INFORME DE CONTROL ESPECÍFICO N° 042-2023-2-5331-SCE

SERVICIO DE CONTROL ESPECÍFICO A HECHOS CON PRESUNTA IRREGULARIDAD
GERENCIA SUB REGIONAL BAGUA

EJECUCIÓN, SUPERVISIÓN Y PUESTA EN FUNCIONAMIENTO DE LA OBRA: "AMPLIACIÓN DE LA OFERTA EDUCATIVA EN LA I.E. TORIBIO RODRÍGUEZ DE MENDOZA - PROVINCIA DE BAGUA - AMAZONAS - SNIP N° 168550 III ETAPA"

Imagen n.° 2
Vista en planta del sistema de dosificación y cloración, de acuerdo a planos de replanteo IS-05, IS-06, IS-07; de la liquidación técnica y financiera del contrato de ejecución de obra

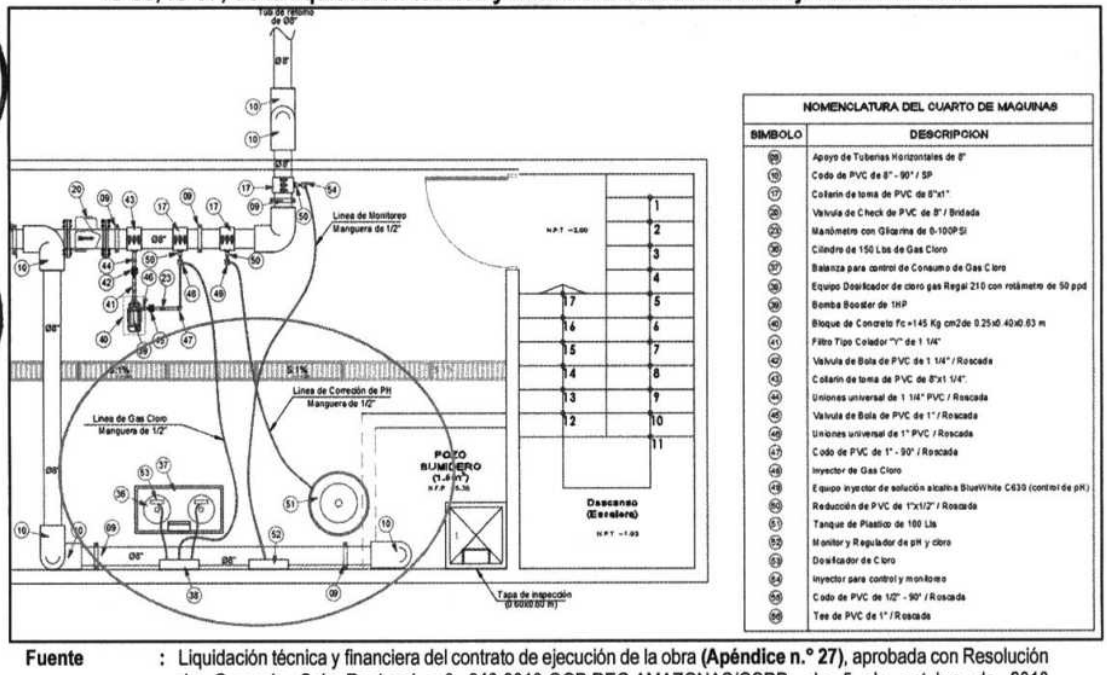
Asimismo, conforme a los planos presentados en el informe final de liquidación técnica y financiera del contrato de ejecución de la Obra **(Apéndice n.° 27)**, el sistema de dosificación y cloración, se muestra conforme las siguientes imágenes:

- ***No existe el sistema de cloración y control de PH que se indica en los planos, de este sistema solamente se verificaron dos tanques de oxígeno sin instalar y una bomba sin funcionamiento y deteriorada.*** (Lo subrayado y en negrita es nuestro).

Imagen n.° 3
Vista en corte del sistema de dosificación y cloración, de acuerdo a planos de replanteo IS-05, IS-06, IS-07; de la liquidación técnica y financiera del contrato de ejecución de obra

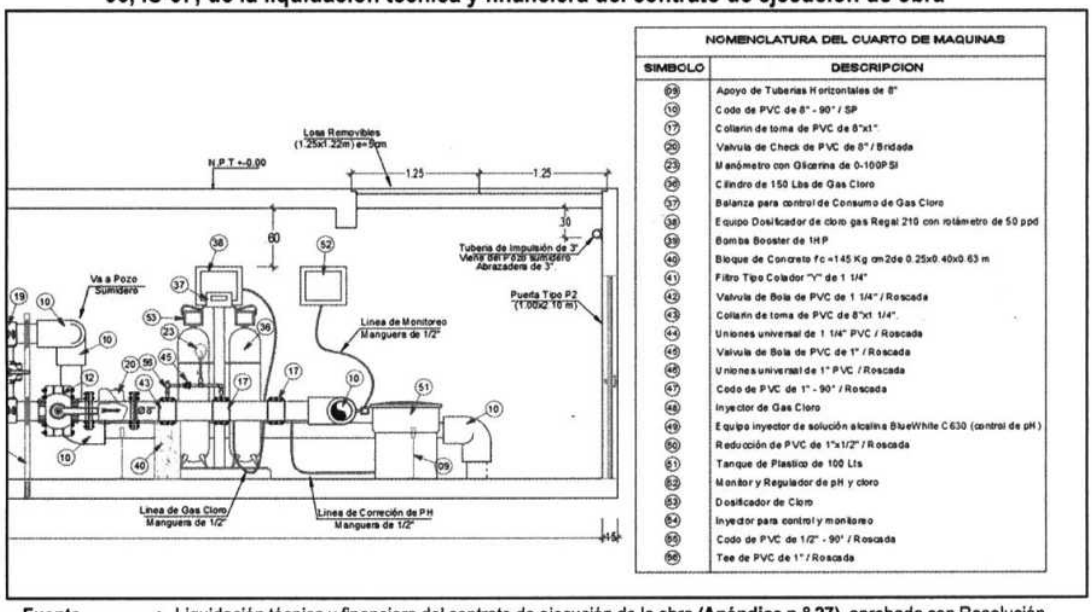
> *"(...)*
> *Se constató la inexistencia del sistema de dosificación y cloración, el cual está indicado en los planos.*
> *(...)".*

Imagen n.° 4
Vista fotográfica de la ubicación del sistema de dosificación y cloración, de acuerdo a planos de replanteo IS-05, IS-06, IS-07; presentados en la liquidación técnica y financiera del contrato de ejecución de obra

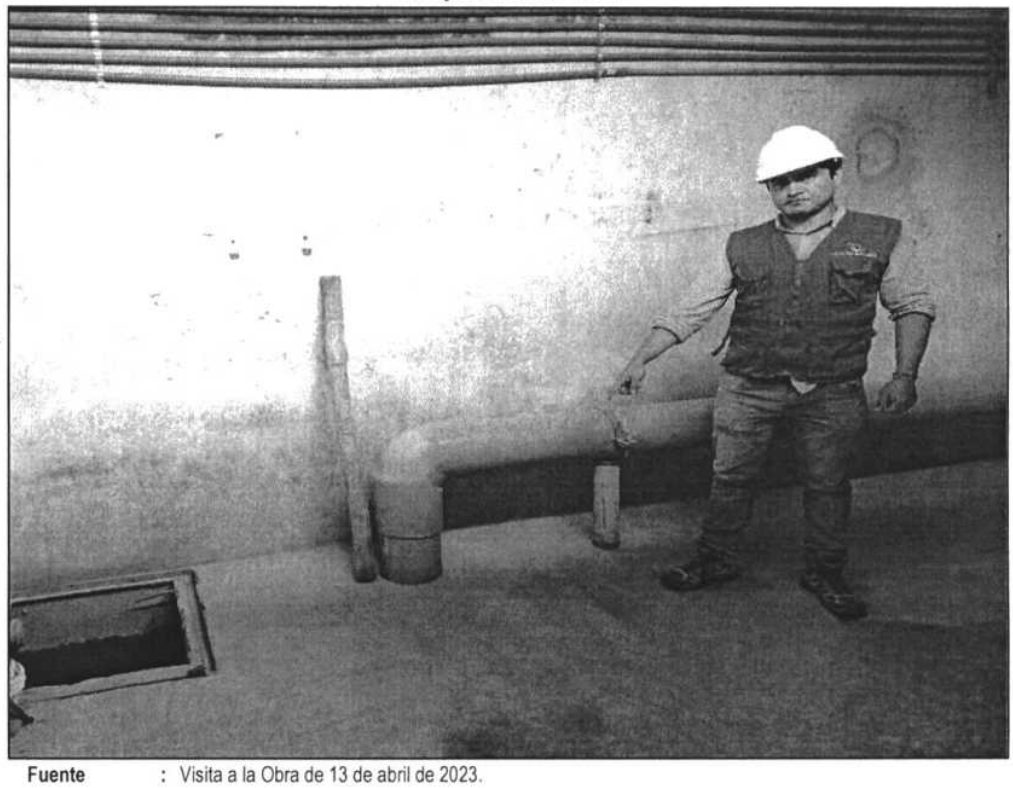
Que, en las visitas realizadas por las comisiones de auditores del Órgano de Control Institucional del Gobierno Regional Amazonas, se evidencia la inexistencia del sistema de dosificación y cloración, según como se muestra en la siguiente imagen:

Imagen n.° 6
Tablero eléctrico del sistema de la caseta de máquinas de la piscina olímpica de la I.E. Toribio Rodríguez de Mendoza – Bagua

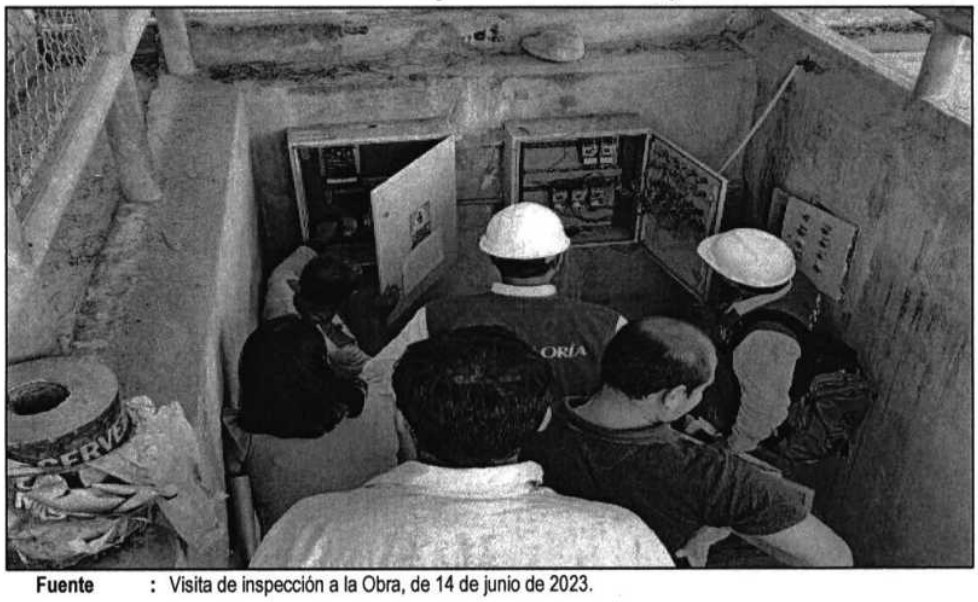
2. Se constató que los tableros eléctricos del sistema se encuentran operativos, pero visiblemente deteriorados, así mismo se evidenció que el pulsador del encendido de la electrobomba n.° 02 presenta fallas de funcionamiento.

Imagen n.° 7
Vista en corte del sistema de dosificación y cloración, de acuerdo a planos de replanteo IS-05, IS-06, IS-07; de la liquidación técnica y financiera del contrato de ejecución de obra

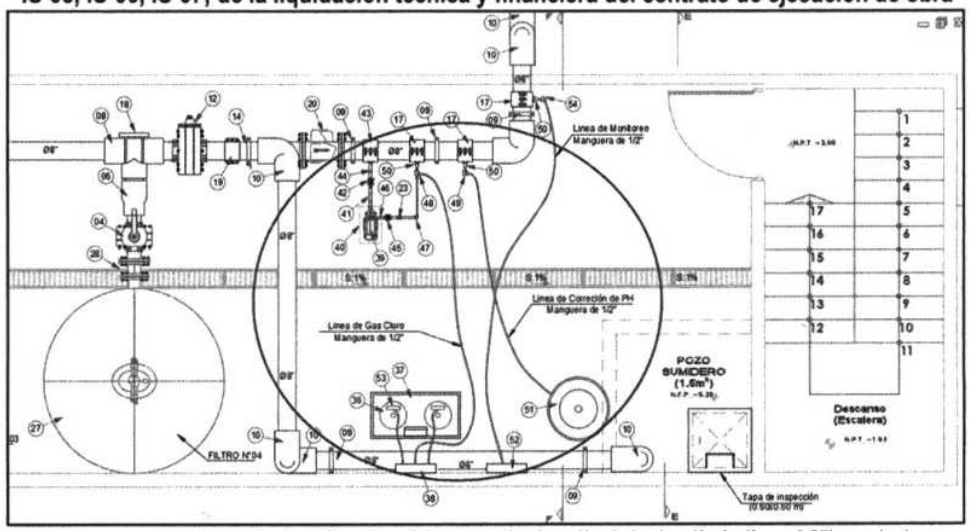
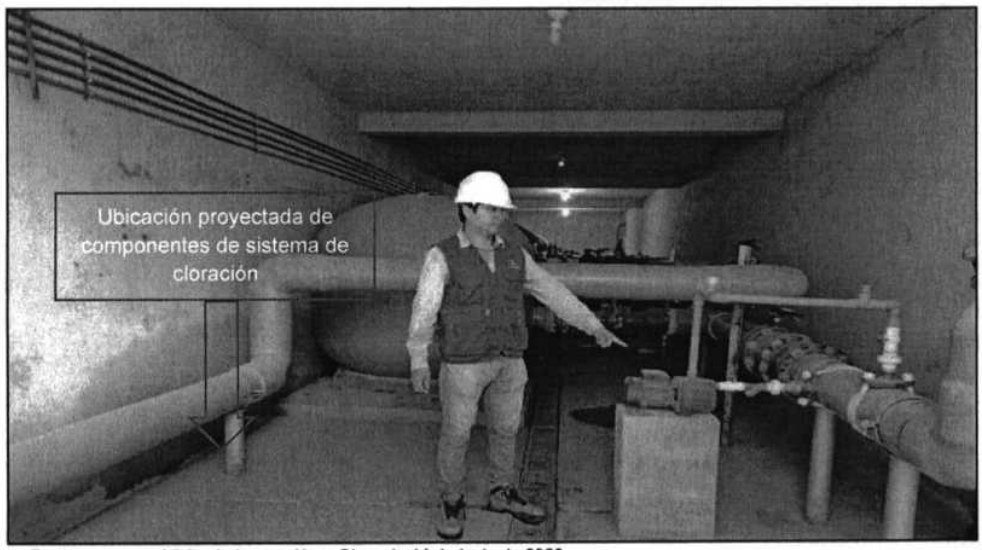
3. Se verificó que no existe el sistema de dosificación y cloración que se indica en los planos de replanteo del Proyecto "Ampliación de la Oferta educativa en la I.E. Toribio Rodríguez de Mendoza, provincia de Bagua, Amazonas SNIP 168550" (plano IS-05, plano IS-06, plano IS-07 del cuarto de máquinas); tal cual se muestra en la siguiente imagen:

Como se aprecia en la imagen anterior, de este sistema solamente existe tubería y accesorios de succión e impulsión, así como una bomba de 1 hp sin funcionamiento y deteriorada.

Imagen n.° 9
Vista en corte de instalaciones sanitarias instaladas sin acoplamiento al sistema de la Obra, de acuerdo a plano de replanteo IS-07; de la liquidación técnica y financiera del contrato de ejecución de obra

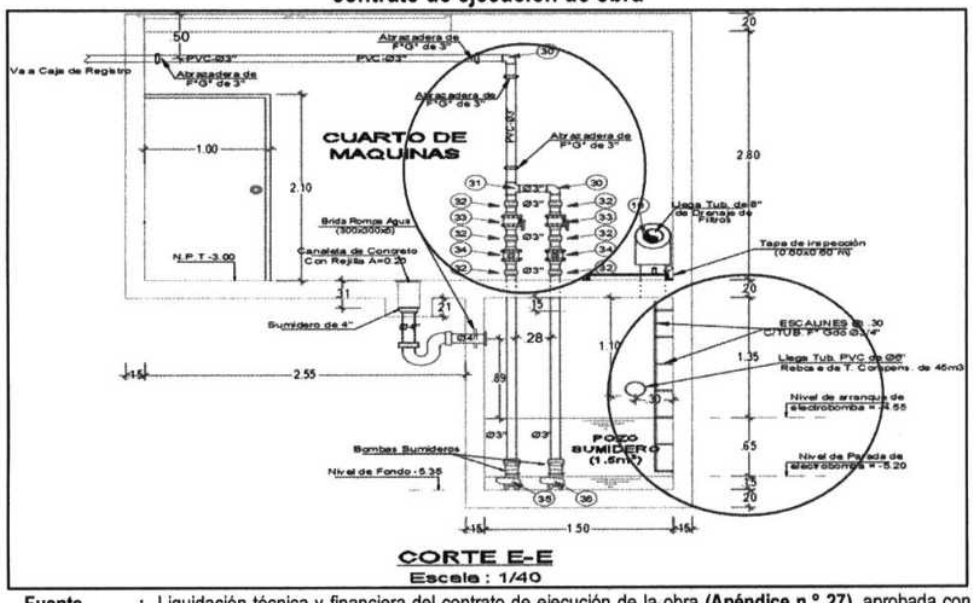
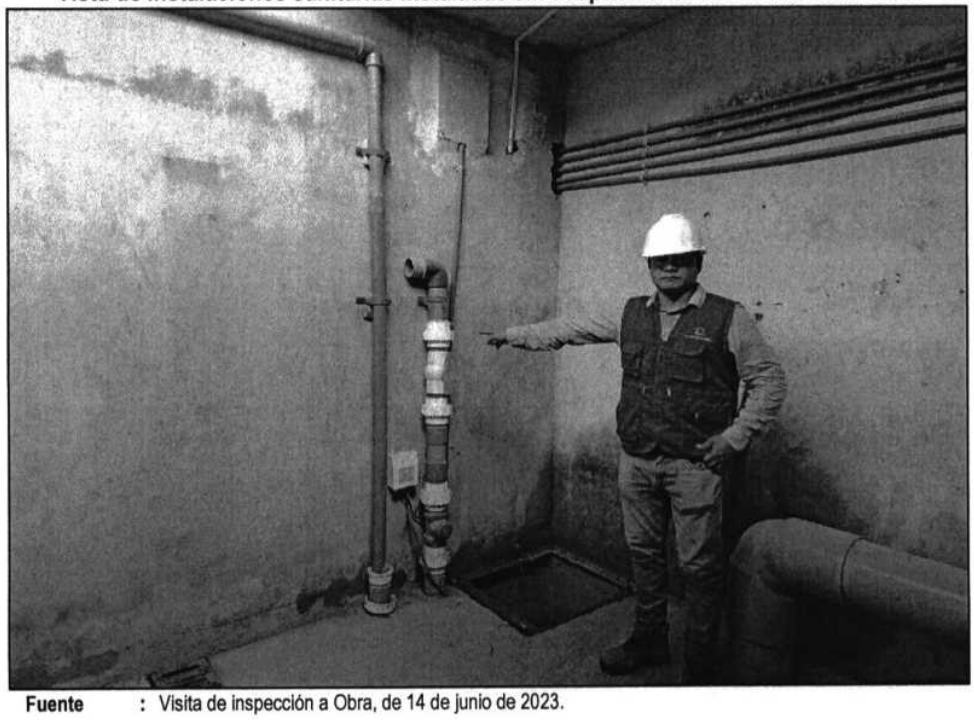
Ciertos componentes del drenaje de cuartos de máquinas, que involucran al pozo sumidero, no se encuentran totalmente acoplados al sistema, siendo esta una de las dos tuberías que conducen el agua excedente del pozo de sumidero a la caja de registro; referenciado esto en el plano replanteado del proyecto "Ampliación de la Oferta educativa en la I.E. Toribio

Rodríguez de Mendoza, provincia de Bagua, Amazonas SNIP 168550" (Corte C-C-, D-D, E-E, F-F del cuarto de máquinas y detalles, plano IS-07); además un tramo de la tubería que estaría funcionando no presenta el diámetro especificado en los planos post constructivos; así mismo no se evidenció la escalera de gato, que permite la inspección del pozo de sumidero.

Imagen n.° 11
Vista en corte del pozo de compensación del sistema de la Obra, de acuerdo a plano de replanteo IS-06; de la liquidación técnica y financiera del contrato de ejecución de obra

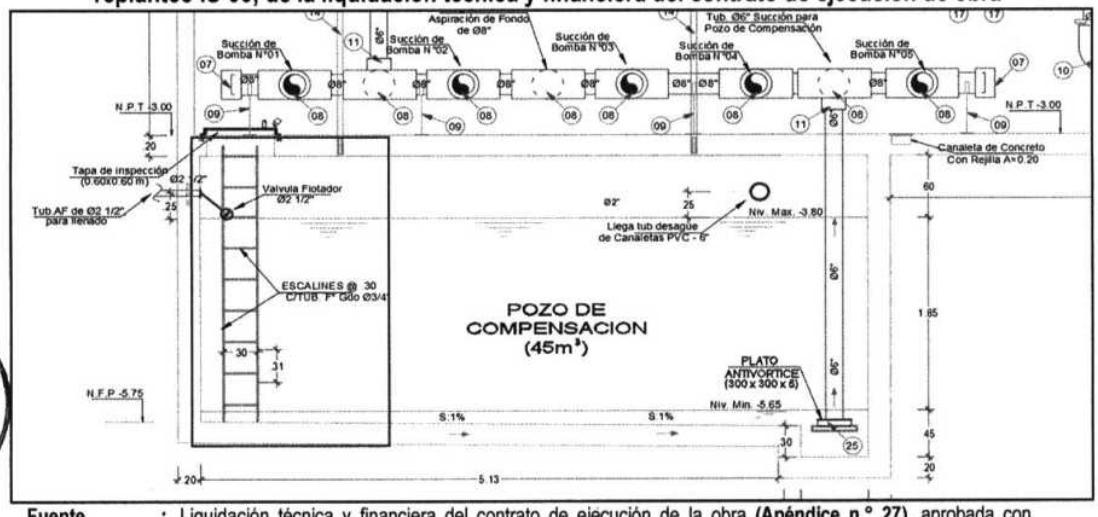
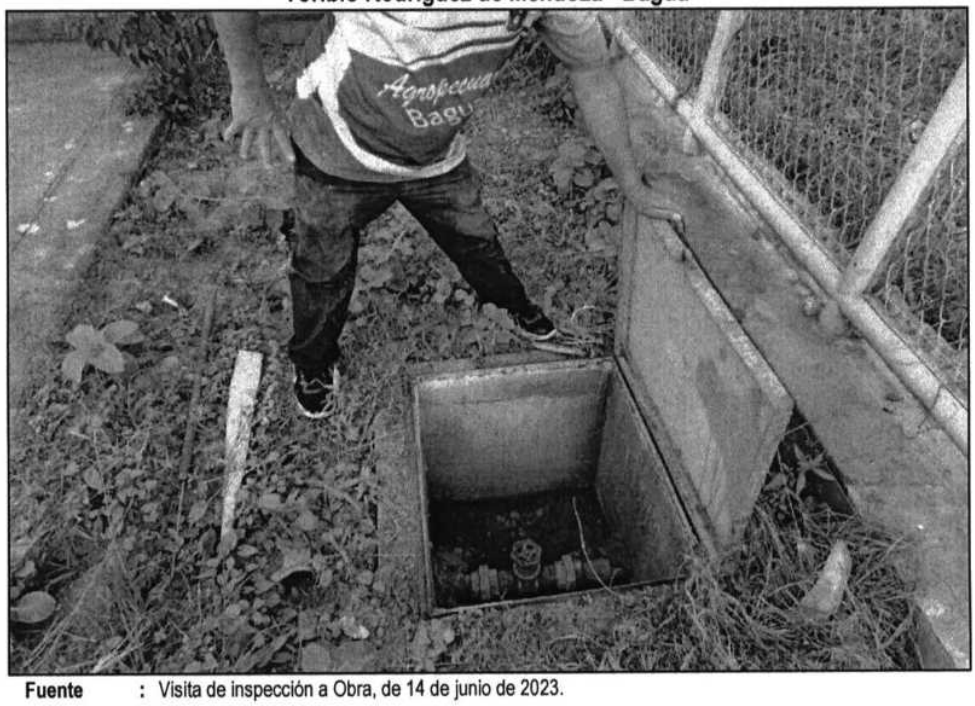
Se pudo apreciar también, que el pozo de compensación (45 m³), no se encuentra en actividad, además que no se evidenció la válvula flotadora, dispositivo que permite regular el nivel del agua; la ausencia de este elemento ha producido con anterioridad inundaciones en la caseta de máquinas, asimismo, no se ubicó la escalera de gato, que permite la inspección del pozo de compensación.

Imagen n.° 13
Vista de la conexión a red de agua que abastece a pozo de compensación, el cual se encuentra clausurada

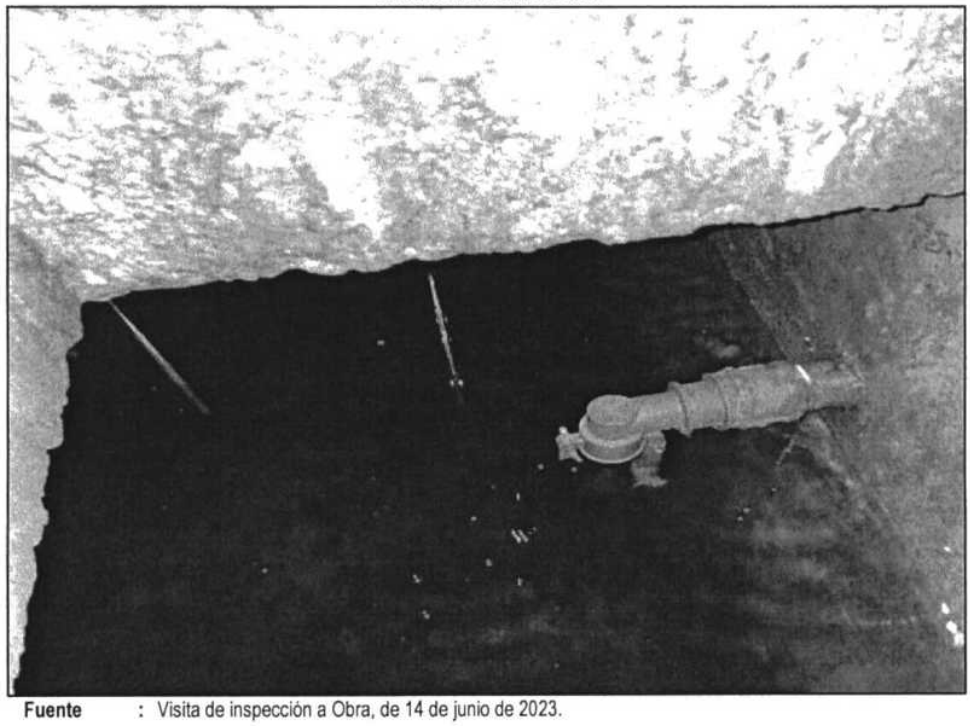
Se evidenció que, por inundaciones suscitadas con anterioridad, la válvula que se conecta a la red de abastecimiento directo de agua al pozo de compensación, fue clausurada, según se muestra en la siguiente imagen:

Imagen n.° 17
Vista en planta de la disposición de los filtros de cuarzo instalados en el sistema de la Obra, de acuerdo a planos de replanteo IS-05, IS-06, IS-07; de la liquidación técnica y financiera del contrato de ejecución de obra

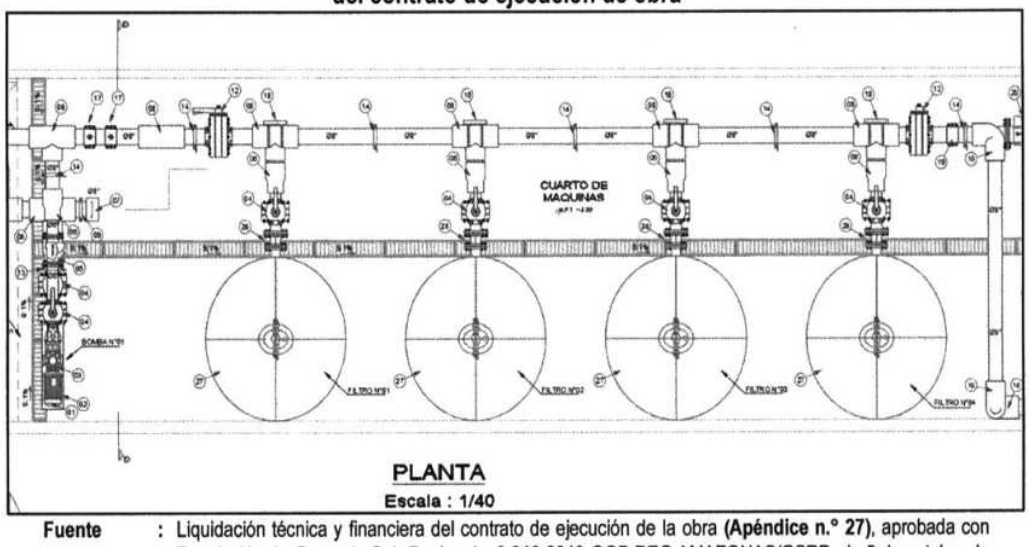
- Filtro de cuarzo n.° 02: serie S/N 1711-W-173-17120002.
- Filtro de cuarzo n.° 03: serie S/N 1711-W-173-17120003.
- Filtro de cuarzo n.° 04: serie S/N 1711-W-173-17120004.

Se verificó que los filtros n.os 01, 02 y 03 se encuentran operativas con excepción del filtro n.° 04 cuyas válvulas tipo mariposa de entrada y salida de agua se encuentran dañadas e inoperativas, por lo cual no se puede dar uso a dicho filtro.

Imagen n.° 18
Vista en planta de la disposición de las bombas instalados en el sistema de la Obra, de acuerdo a planos de replanteo IS-05, IS-06, IS-07; de la liquidación técnica y financiera del contrato de ejecución de obra

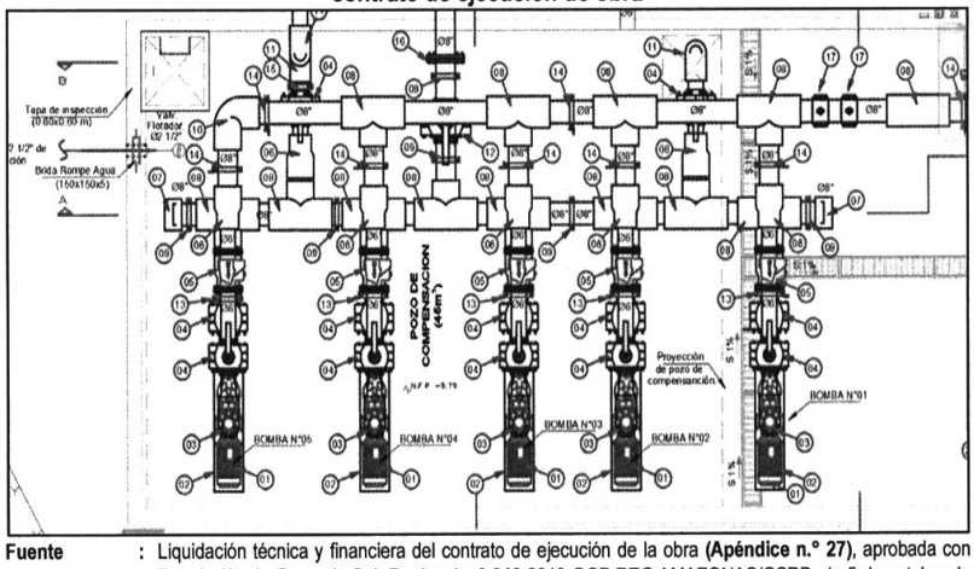
Se verificó que las bombas n.os 01, 02, 03 y 05 se encuentran operativas con excepción de la bomba n.° 04, la cual se encuentra aislada del sistema.

Imagen n.° 20
Vista en planta de la disposición de los elementos de aspiración y retorno de la piscina olímpica de la I.E. Toribio Rodríguez de Mendoza - Bagua, que funcionaron durante la prueba, según plano piscina red de agua, IS-01

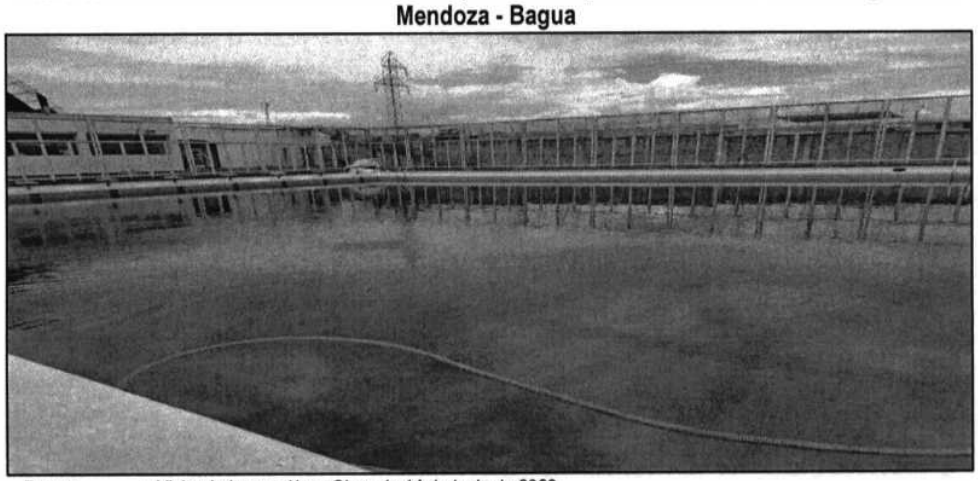
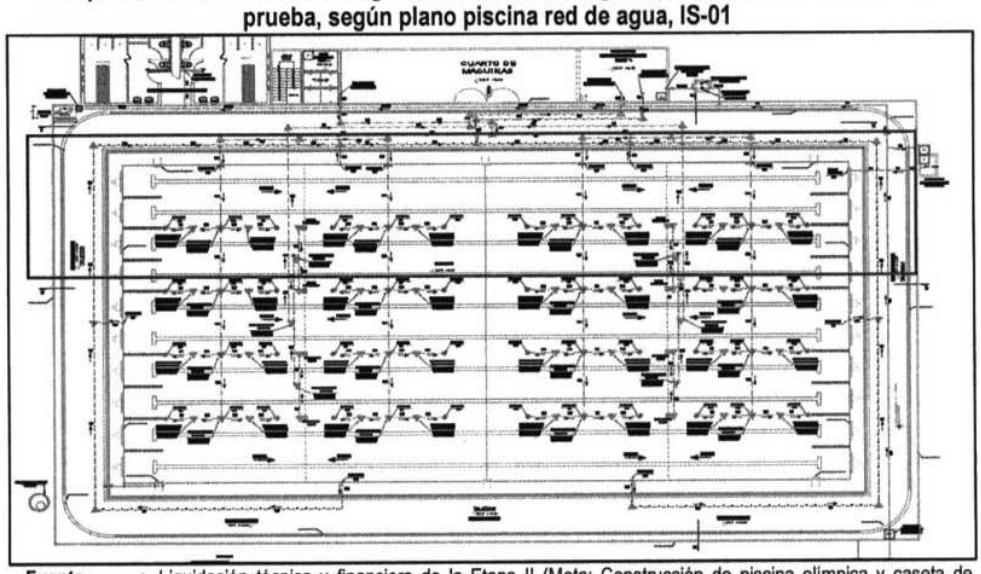
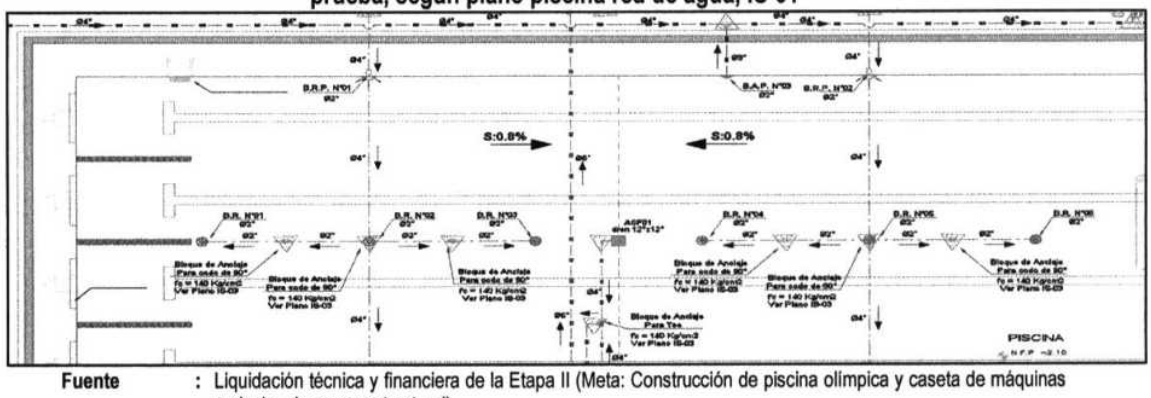
8. Durante la prueba de funcionamiento del sistema de recirculación de la piscina olímpica, se constató que sólo se encontraba en funcionamiento los dispositivos de la piscina: 1 dren de aspiración de fondo (ASF01 dren 12" x12") de los 8 existentes; 2 boquillas de aspiración de pared de las 6 existentes; 4 boquillas de retorno en pared (BRP) de las 4 existentes y 12 boquillas de retorno de fondo (BR) de las 48 existentes, tal como se muestra en la siguiente imagen; además los dispositivos en actividad durante la prueba no se desempeñaron eficientemente.

Como se puede apreciar de las imágenes anteriores, se ha señalado los dispositivos que funcionaron durante la prueba previa y post funcionamiento del sistema, asimismo, se detalló los dispositivos de aspiración y retorno del sistema de la piscina olímpica.
